**Oggetto: Variante generale al Piano Infraregionale delle Attività Estrattive (P.I.A.E. EX L.R. 17/1991) della Provincia di Parma**  
**Presentazione di osservazione ai sensi dell'art. 45 della LR 24/2017.**  
**Polo S1 – Zibello**

Il sottoscritto Spallarossa Giovanni, in qualità di Legale rappresentate della ditta INERTI s.r.l., CF e P.IVA 02413560349 con sede in Via Giovanni Masi 41/A (PR) presenta la seguente osservazione, ai sensi dell'art. 45 della LR 24/2017, alla Variante generale al Piano Infraregionale delle Attività Estrattive (P.I.A.E. EX L.R. 17/1991) della Provincia di Parma:

Fig. 1 – Stralcio della Tavola 2 del vigente PAE del disciolto Comune di Zibello

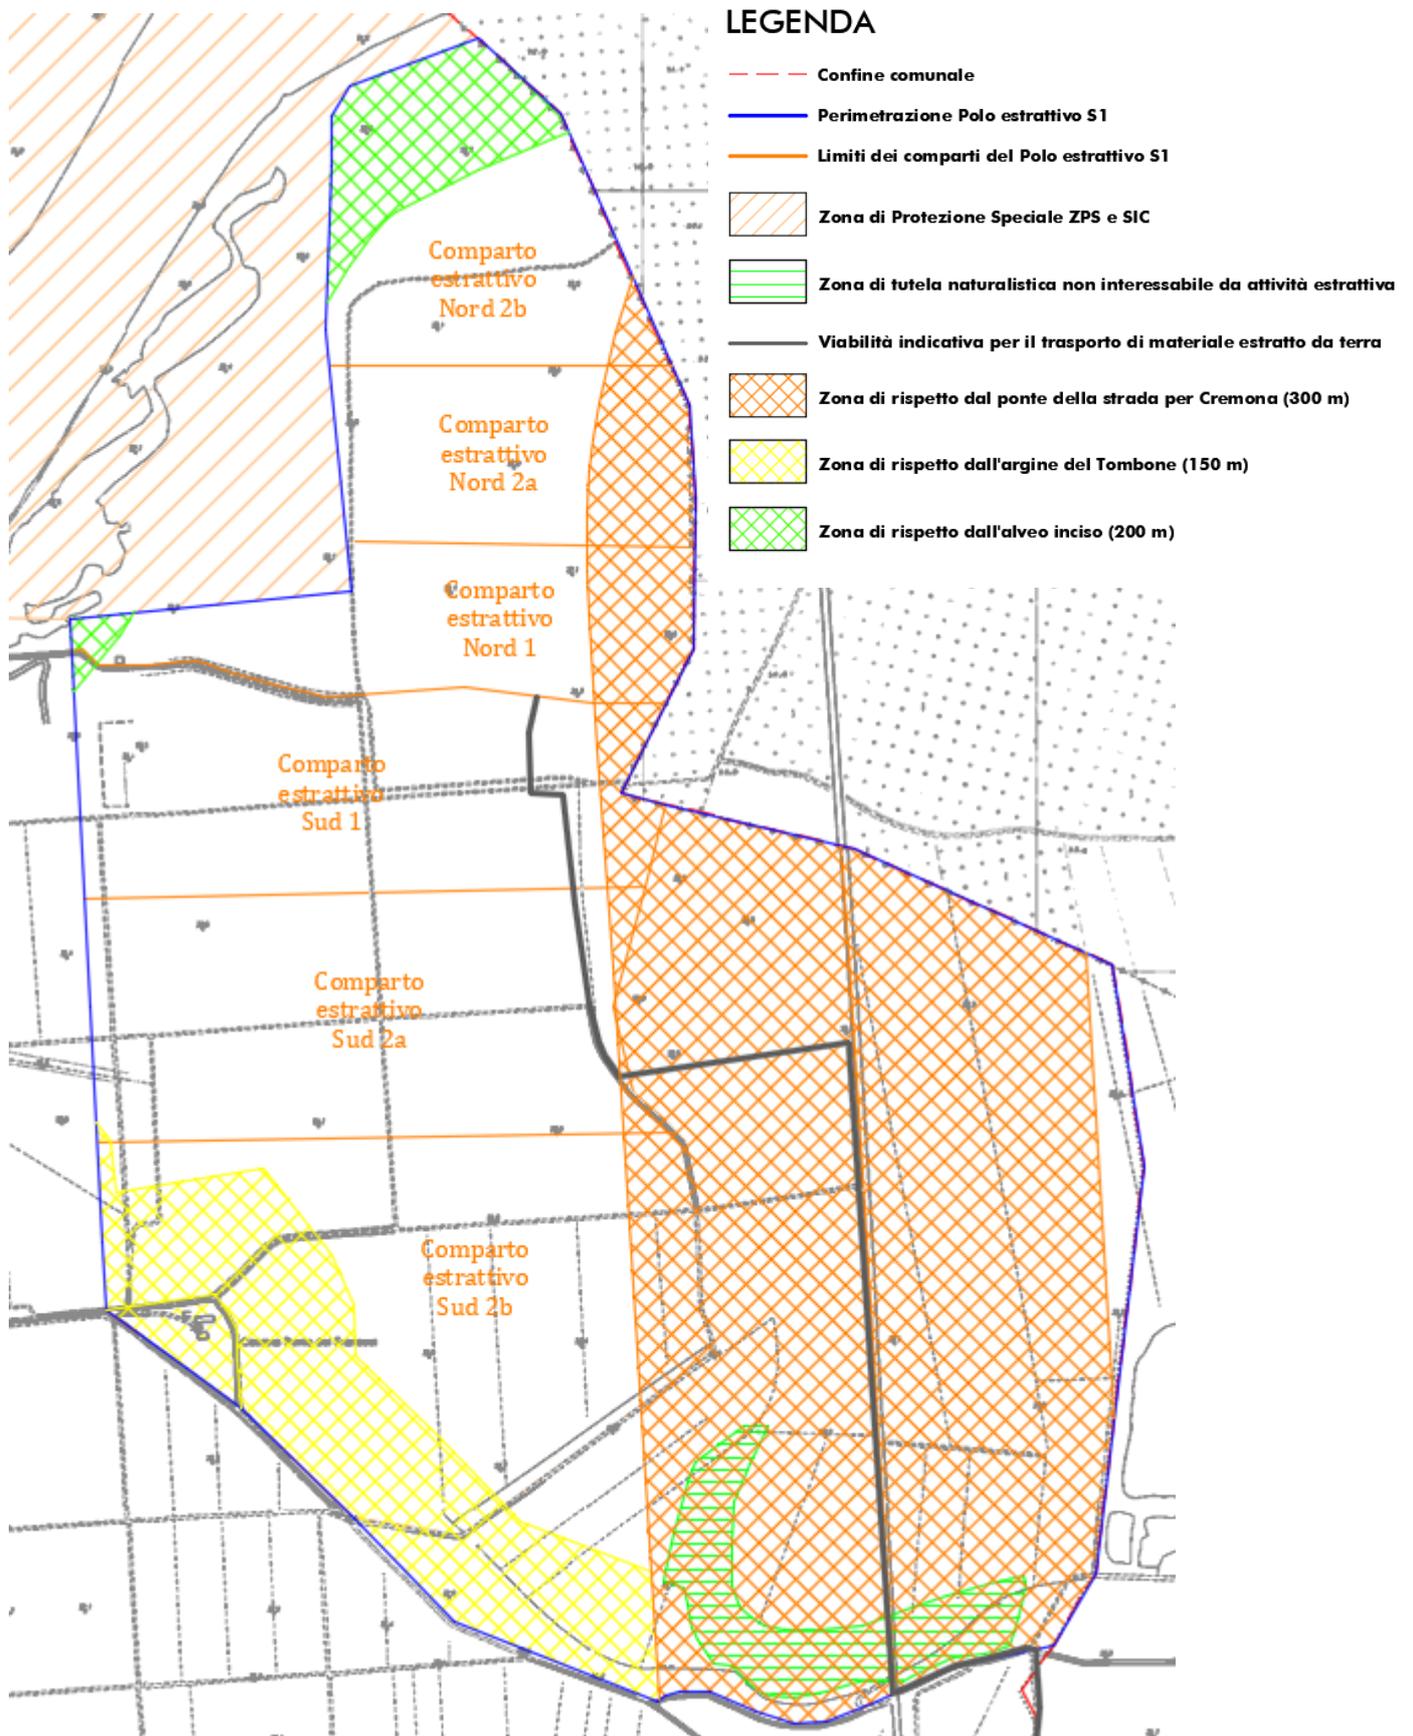
Nel Polo S1, per effetto della variante PAE 2019, sono presenti sei comparti estrattivi, ma con diversi livelli di attuabilità dell'attività estrattiva (Tab. 1 e Fig. 1):

- i Comparti Sud 1 e Nord 1 sono quelli già completati;
- il Comparto Sud2a è quello oggetto dell'autorizzazione in corso
- il Comparto Nord2a è inserito nel PAE ed è di immediata attuabilità
- I comparti Sud2b e Nord 2b sono inseriti nel PAE ma non immediatamente attuabili

A seguito di tale parere il comparto Nord 2a non risulta più attuabile e quindi i relativi volumi (350.000 m<sup>3</sup> di sabbia e 50.000 m<sup>3</sup> di limi) andranno rilocalizzati, mediante una variante al PAE, nel settore meridionale del Polo S1, in corrispondenza del Comparto Sud 2b.

Fig. 2 – Stralcio della scheda di progetto del PIAE assunto per il Polo S1 Polesine Zibello

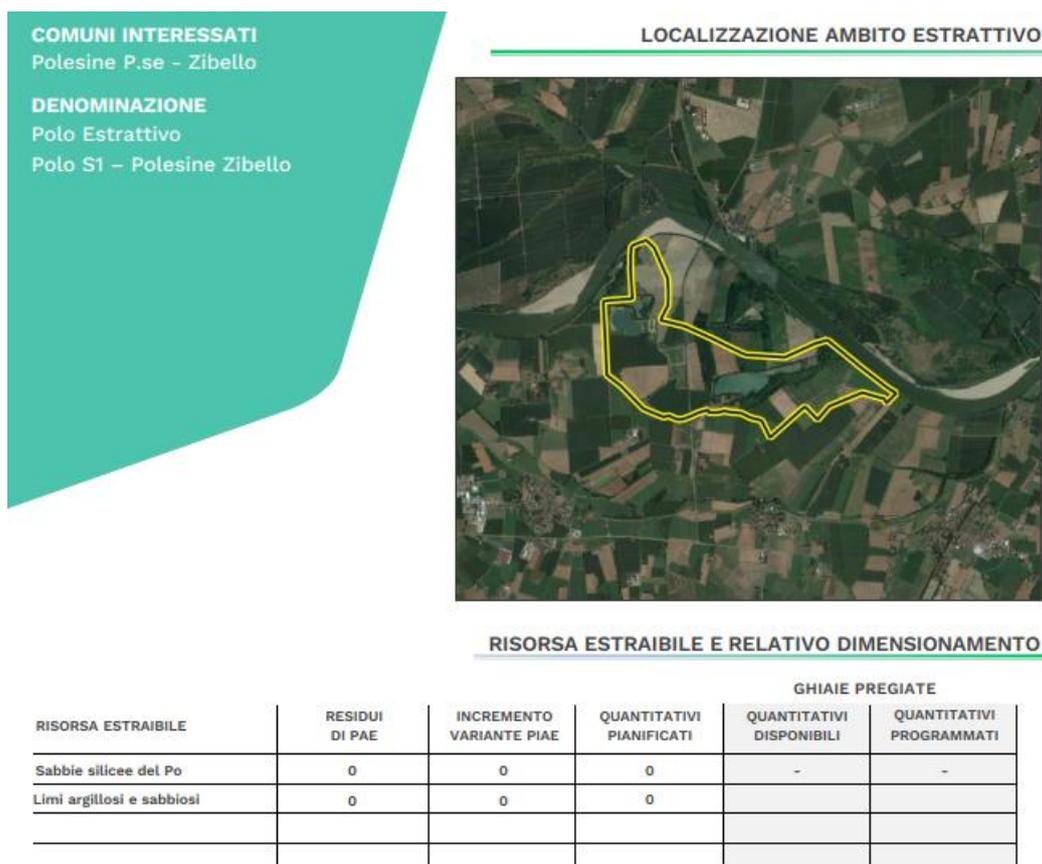
- che, contrariamente a quanto riportato nella scheda di progetto della Variante Generale 2024 del PIAE (cfr. Fig. 2) le autorizzazioni in corso non esauriscono i volumi del PAE vigente, il quale presenta un residuo autorizzabile di 350.418 m<sup>3</sup> di sabbia e 50.000 m<sup>3</sup> di limi.

- La conferma del Polo estrattivo S1 in Comune di Polesine Zibello con l'attribuzione dei volumi residui di PAE 350.418 m<sup>3</sup> di sabbia e 50.000 m<sup>3</sup> di limi.
- L'incremento dei volumi disponibili di 1.000.000 di cui 860.00 m<sup>3</sup> di sabbia e 140.000 m<sup>3</sup> di limi per garantire la continuità dell'attività estrattiva per tutta la durata del PIAE 2024.
